AUTO No. 294 DE 25 SEP 2024

"Por medio del cual se realiza seguimiento a las obligaciones derivadas de la Resolución 0620 del del 17 de abril de 2018, modificada por las Resoluciones No. 0268 del 17 de marzo de 2020 y No. 0326 del 08 de abril de 2021, se hacen unos requerimientos y se toman otras determinaciones SRF-00395."

**LA DIRECTORA DE BOSQUES, BIODIVERSIDAD Y SERVICIOS
ECOSISTÉMICOS DEL MINISTERIO DE AMBIENTE Y DESARROLLO
SOSTENIBLE**

Figura 3.1 Área propuesta para compensación por sustracción definitiva

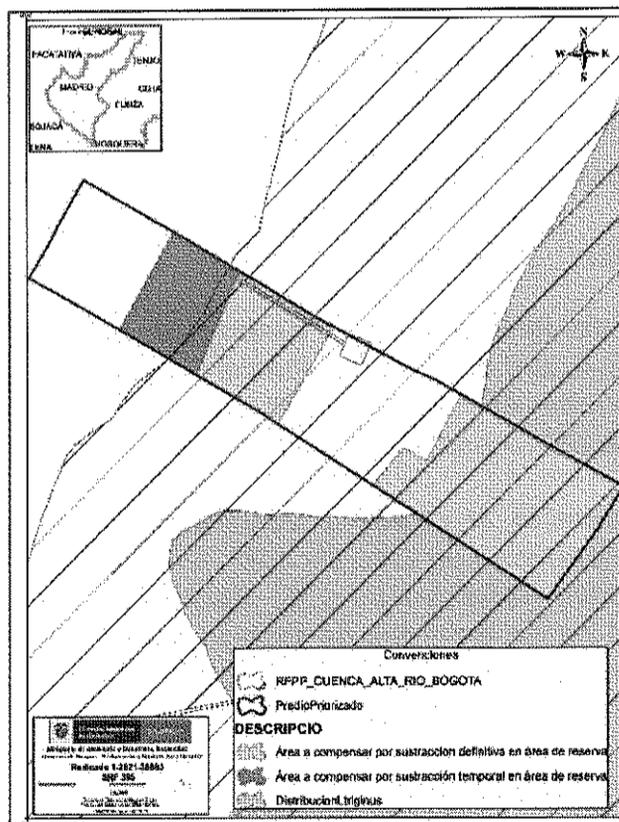
Si bien, para el caso de la compensación a la que hace mención el artículo 5 de la Resolución No. 0620 de 2018, es decir, por ocasión a la sustracción definitiva de 1,61 hectáreas, el área puede contar con las características ideales, sin embargo, se considera necesario se ajuste el plan presentado, pues el área delimitada que según menciona se destinaria para sustracción definitiva, al traslaparse con un área sustraída, tendría una extensión menor a la que señala de forma expresa.

implementará la medida, que tampoco es posible verificar pues se no presenta soporte que permita evidenciar lo referente. En este sentido, se deberá dar claridad sobre el modo escogido, así como también allegar el respectivo soporte que evidencie al menos la etapa de concertación con el modo que precise se realice, lo anterior teniendo en cuenta que para la aprobación del plan se debe tener seguridad jurídica en el área específica para la implementación del mismo.

Ahora bien, en cuanto a las **acciones**, el plan se enmarca en el proceso de restauración ecológica, en donde señala los objetivos y metas, sin embargo, las mismas están dirigidas de forma expresa a las 2,02 hectáreas, extensión que no corresponde al área que es objeto de interés en el marco de la compensación por sustracción definitiva y que además tampoco se traslapa en su totalidad con área de reserva.

En consideración con el análisis expuesto, con el fin de poder aprobar el plan de restauración al que hace alusión el artículo 5 de la Resolución, es necesario que en caso de mantener un área al interior del predio identificado con ID: 10-19-1064, matrícula 50C-1570902 y cédula catastral 2543000000130030, en el municipio de Madrid, Cundinamarca, se aclare el modo a través del cual se llevará la compensación allegando a su vez el respectivo soporte que, de la garantía de concertación y permanencia en el tiempo de la medida bajo alguna de las figuras legales de modo existente, indicando a su vez cual será el mecanismo de entrega del área a la autoridad ambiental una vez finalice el seguimiento a realizar por parte del GRUPO DE ENERGÍA BOGOTÁ S.A. ESP. De igual manera, acote el referido plan a una extensión de al menos 1,61 hectáreas que se traslape en su totalidad con la Reserva Forestal Protectora Productora Cuenca Alta del Río Bogotá y se ajusten tanto la relación objetivos, metas, diseños y arreglos florísticos, así como el cronograma de forma que sea consecuente con las actividades y periodicidad que se relacione el programa de monitoreo y seguimiento.

Figura 3-1. Ubicación general de los puntos presentados en el expediente E1-2018-007079. Fuente: Ambiente, 2023.

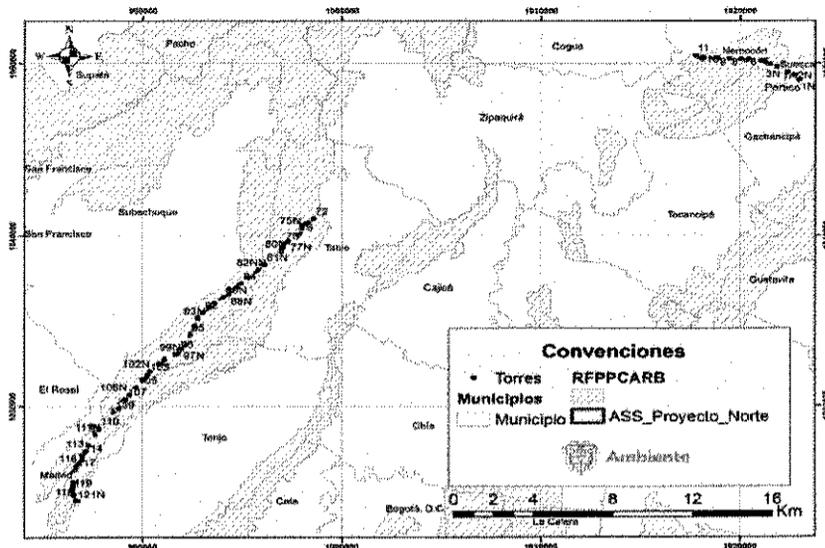
El "PROYECTO UPME - 03 2010 SUBESTACIÓN CHIVOR II - NORTE 230 KV Y LÍNEAS DE TRANSMISIÓN ASOCIADAS" se encuentra ubicado en los municipios de Chocontá, Cogua, Gachancipá, Machetá, Zipaquirá, Nemocón, Sesquilé, Subachoque, Tabio, Tenjo, Tibiritá, Suesca y Madrid en el departamento de Cundinamarca, como se muestra en la Figura 3-1.

Fotografías 3-1 a 3-20. Análisis de las imágenes satelitales de la ubicación de las torres NB_3N, NB_4NN, NB_4AV, NB_5, NB_6, NB_7, NB_8, NB_9, NB_10 y NB_11. Fuente: Ambiente, 2023.

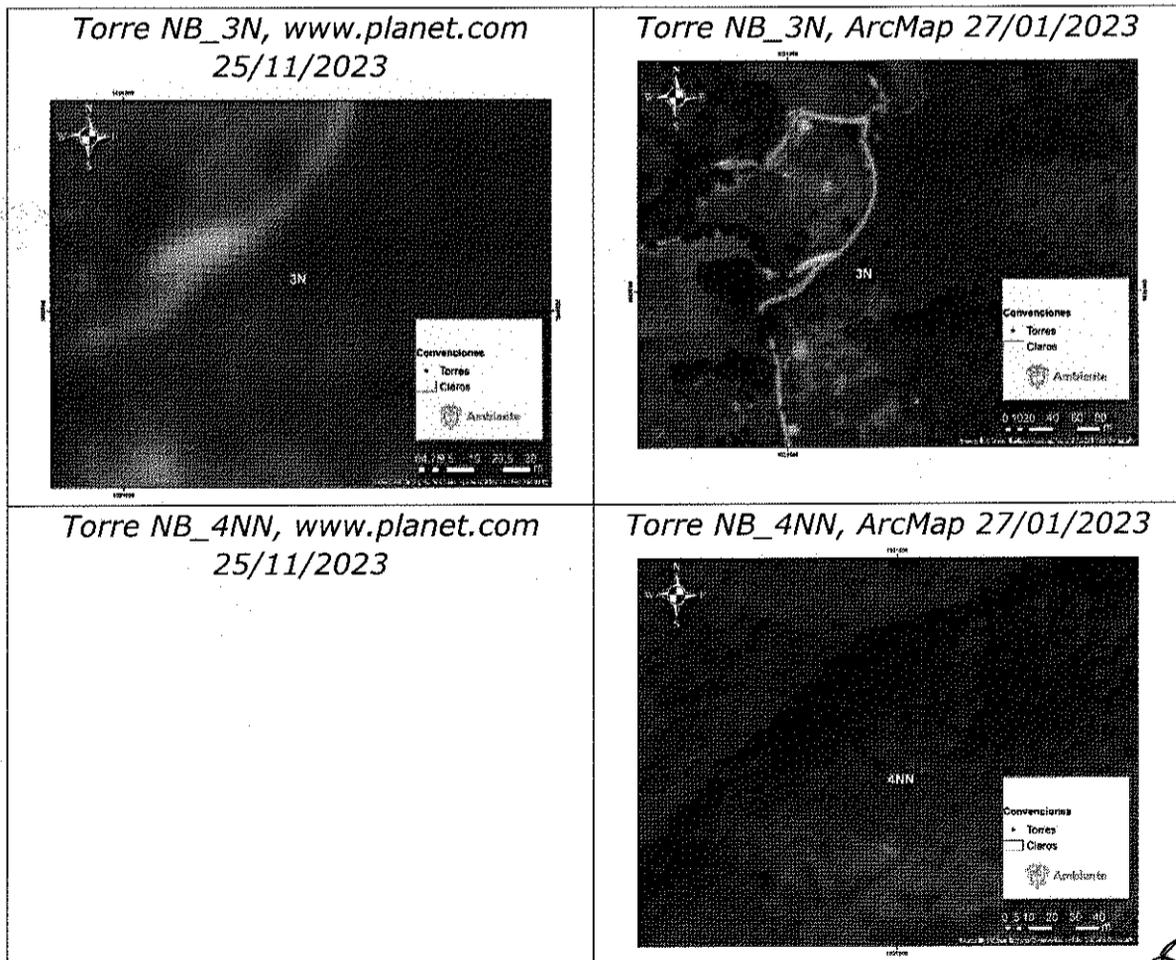
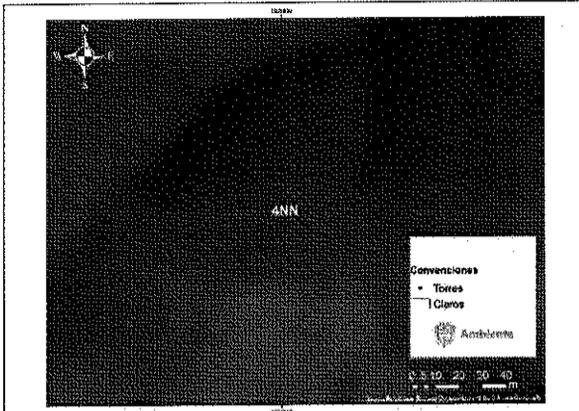
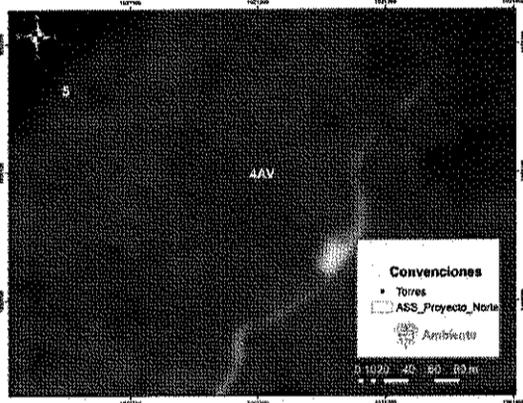
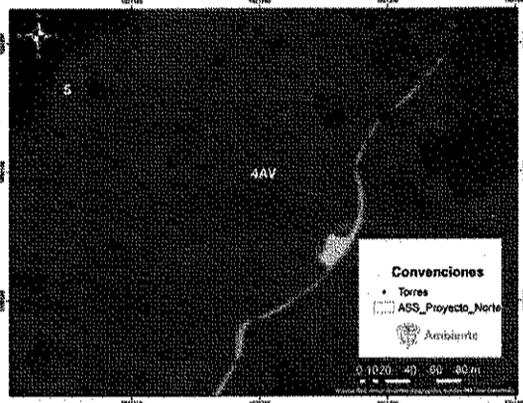
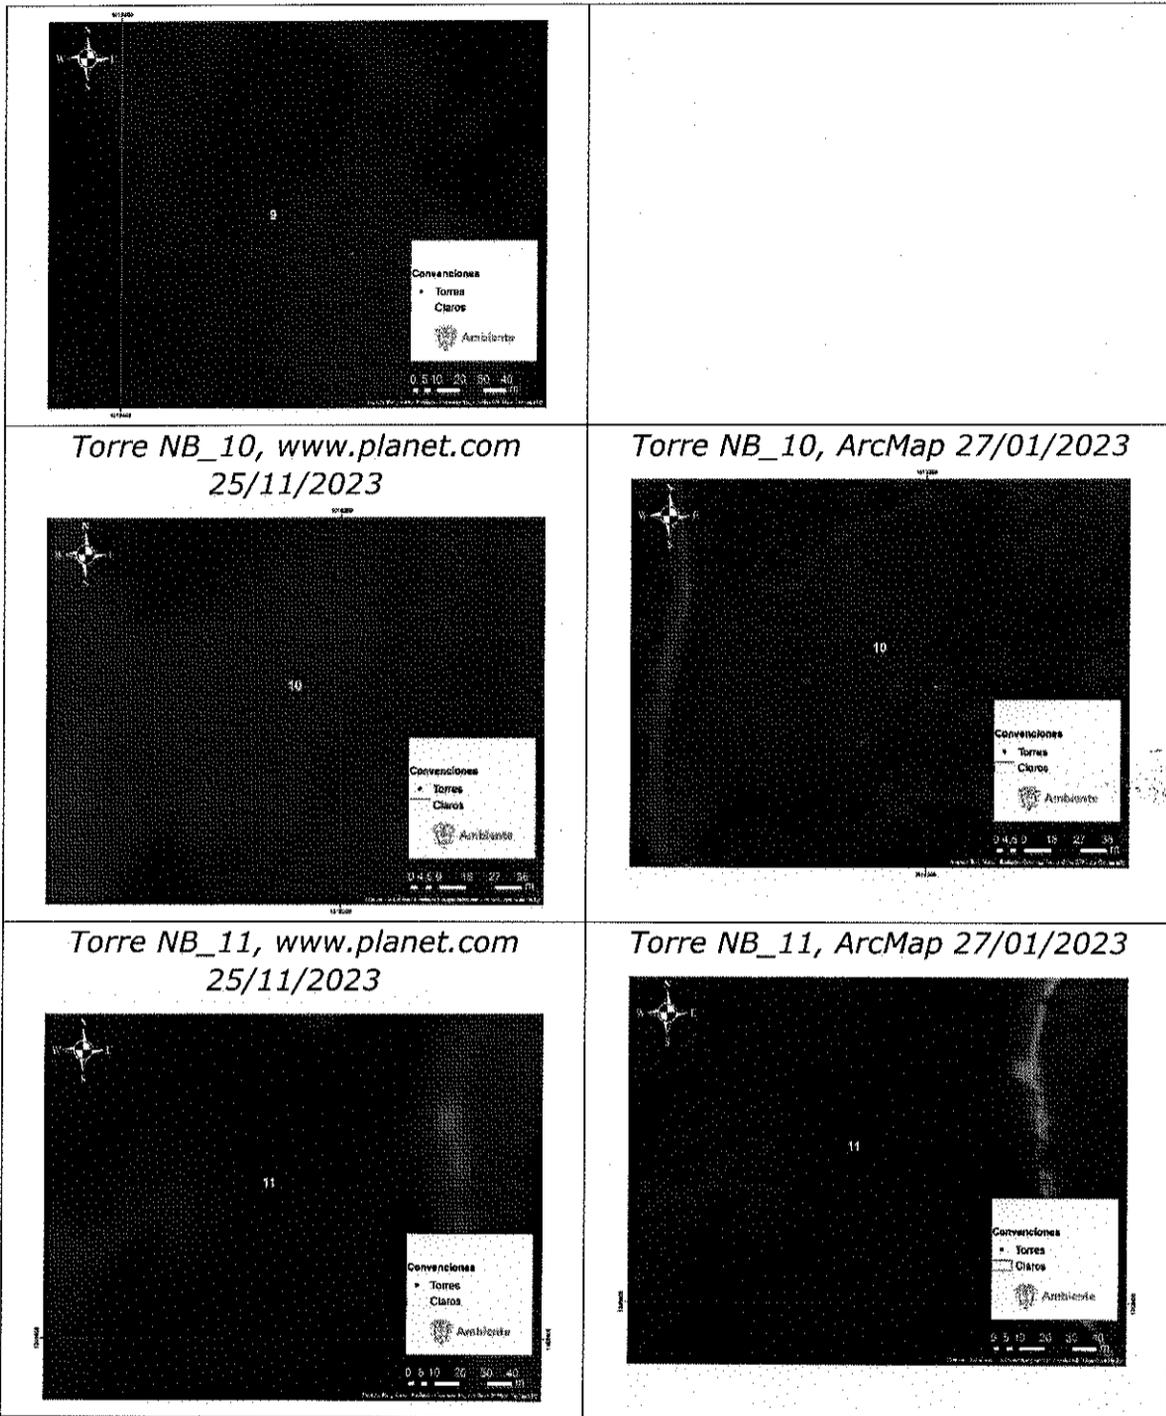
Las torres NB_3N, NB_4NN, NB_4AV, NB_5, NB_6, NB_7, NB_8, NB_9, NB_10 y NB_11, se encuentran ubicadas en el municipio de Nemocón, el resultado del análisis de las imágenes satelitales permitió identificar que en las áreas con sustracción definitiva no se encuentran construidas estas torres actualmente, como se evidencia en las Fotografías 3-1 a 3-20.
